固始县发展投资有限责任公司固始县怡和新城小区（怡和公司代建 330 套房）更新改造项目

竞争性磋商文件

采购编号：固财磋商采购-2025-19

固始县怡和新城小区（怡和公司代建 330 套房屋）
更新改造项目图纸答疑

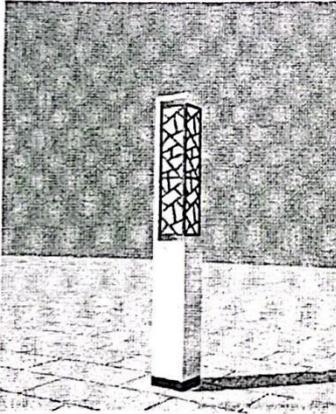
8. 景观灯柱、庭院灯无图样及参数不完整（外观、材质、厚度等），请核实；灯间配线及敷设方式不详（送审预算电缆按 VV-0.6/1.0KV-5*4mm² 管内穿线考虑），请明确；

回复：

发光角度：通常为120° - 180°，以实现较好的路面照明覆盖。

工作电压：AC220V，50Hz。

功率因数：≥0.9，以提高电能利用效率。

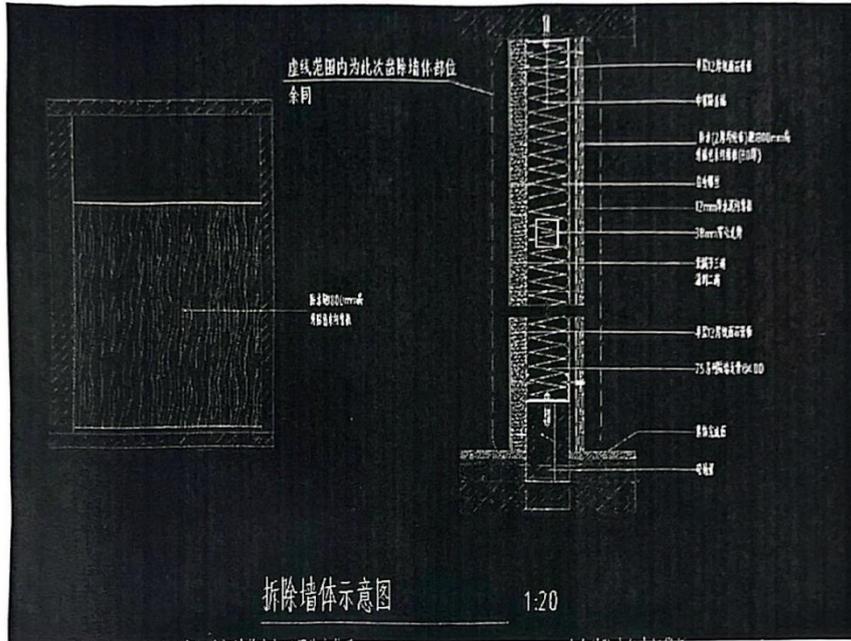
16. 图纸中, 拆除室内木门有图纸但不能准确算量的, 请明确;

回复: 室内木门需全部拆除, 经现场统计, 共计 1474 樘。
